「(仮称)石巻港バイオマス発電事業 環境影響評価準備書」に対する3月19日技術審査会の指摘事項と事業者回答

図 -1(1) 化学的酸素要求量寄与濃度の予測結果（排水量平均値）

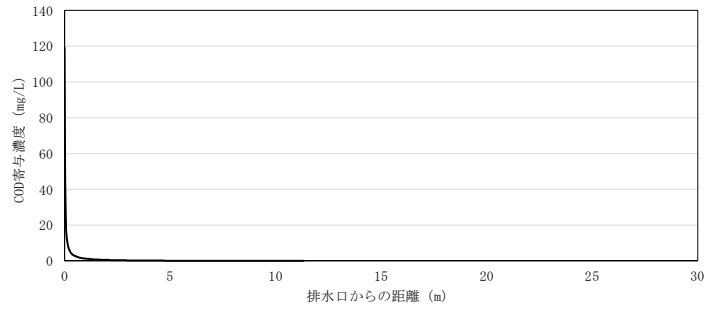
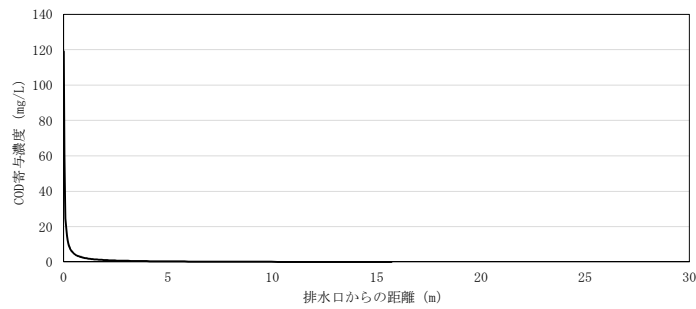
項目	審査会当日意見 (※P は方法書のページ番号)	事業者回答 (※P は添付資料ページ番号)
	④ 現況実測値(L _{A5})及び予測値(L _{A5})の合成値は、予測値として適切ではないため、参考値として記載する場合は、説明を加えること。 【永幡委員】 P430	評価書においてご指摘のとおり説明を追記致します。
水質	⑤ 現地調査(2カ所)の結果は、いずれも環境基準を満たしているが、排水先はC類型の中でも比較的清浄な海域であることから、排水の管理(特にCOD)は十分に注意して行うこと。 【原専門委員】	ご指摘のとおり、CODを初めとする排水の管理を、十分注意して実施してまいります。
	⑥ 用水が340m ³ /日と排水量110m ³ /日の差の理由について、説明いただきたい 【原専門委員】 P24, P25	用水のうち排水として排出されるものの他に、排出ガスを処理する尿素希釈水等多くが排気筒から蒸気として大気中に排出されます。そのため、用水量と排水量に差分が生じることになります。
	⑦ 排水及び用水に関する事項において、日最大値を記載すること。また、水質の予測に当たっては、日最大値を用いて、より安全側で予測計算を行うよう検討すること。 【原専門委員】 P24, P25	準備書に記載した排水濃度は、日平均値ではなく日最大値の誤りでしたので、評価書において修正致します。 排水量については、準備書では運転時の最大値110m ³ /日を示し、予測しておりましたが、評価書においては運転時の平均値64.5m ³ /日による予測結果についても追記致します。これら2ケースの予測結果を別紙2に示します。
	⑧ パーム椰子殻からの油分流出を防止する方法として、グリストラップの使用を検討すること。 【原専門委員】	ご助言いただいたグリストラップの採用を前提として検討しております。併せて、パーム椰子殻からの油分流出を効果的に防止するため、油膜検知器の設置等も併せて検討して参ります。
景観	⑨ パーム椰子殻由来のタンニンによって排水が黒ずむ可能性があるため、排水のモニタリング等の対応を検討すること。 【原専門委員】	燃料保管場所からの排水については、ご指摘のタンニンによる排水の黒ずみを含め、日々の目視点検等、モニタリング方法を検討して参ります。

化学的酸素要求量の寄与濃度の予測結果は図 -1 のとおりである。設備排水による影響範囲は、排水口から約 11m～約 16m までの範囲に限られる。寄与濃度は約 6m～約 10m の地点までに 0.1mg/L 未満まで希釈されることから、設備排水の影響は周辺海域に及ばないものと予測する。
